**MINISTÈRE
DE LA TRANSITION
ÉCOLOGIQUE
ET DE LA COHÉSION
DES TERRITOIRES**

Réf : SEVS-SDPP2-22-08-167

**AVIS DE L'AUTORITÉ ENVIRONNEMENTALE
relatif au projet de construction d'un centre
pénitentiaire sur la commune de Rivesaltes (66) et
sur la mise en compatibilité du Plan Local
d'Urbanisme de Rivesaltes et du Schéma de
Cohérence Territoriale (SCOT) de la Plaine de
Roussillon.**

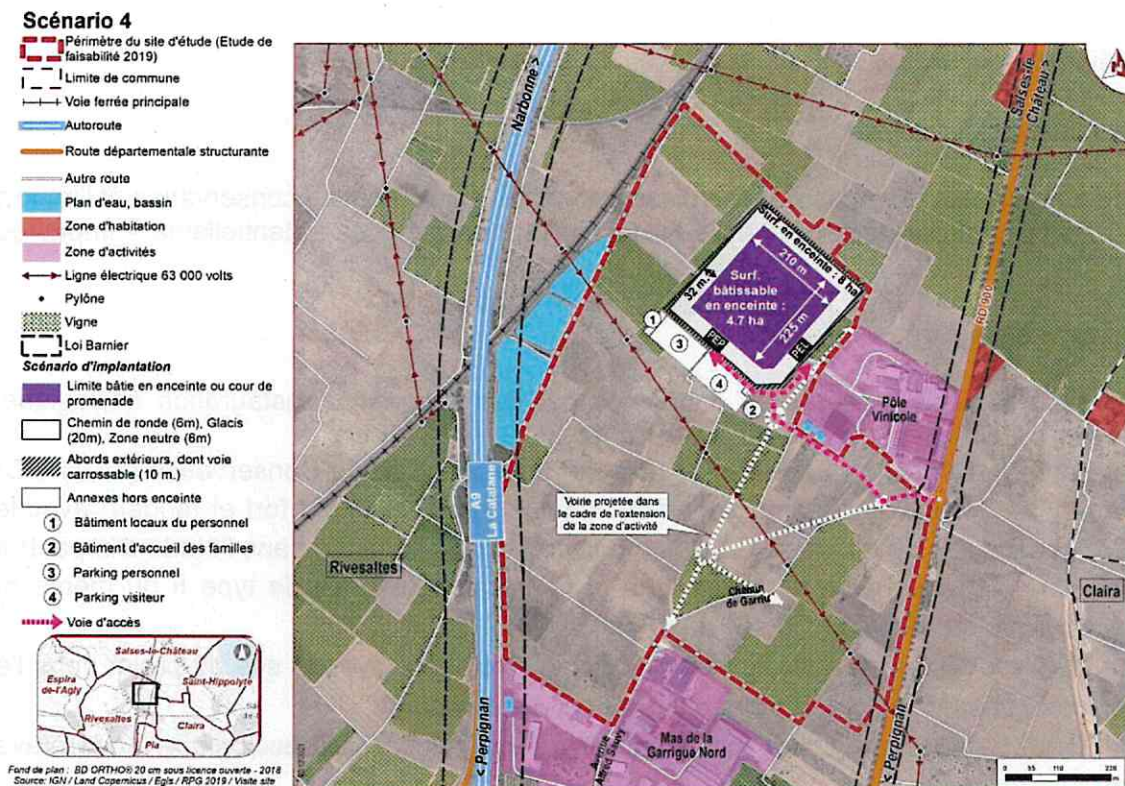
Les critères environnementaux de cette analyse multicritère sont toutefois pas précisés. Par exemple, les enjeux écologiques, l'artificialisation, le potentiel agronomique, le paysage, les nuisances notamment sonores pourraient être des critères permettant de comparer les trois sites.

L'autorité environnementale recommande de préciser les critères environnementaux (biodiversité, artificialisation potentiel agronomique, paysage, nuisances sonores) qui ont prévalu au choix du site d'implantation.
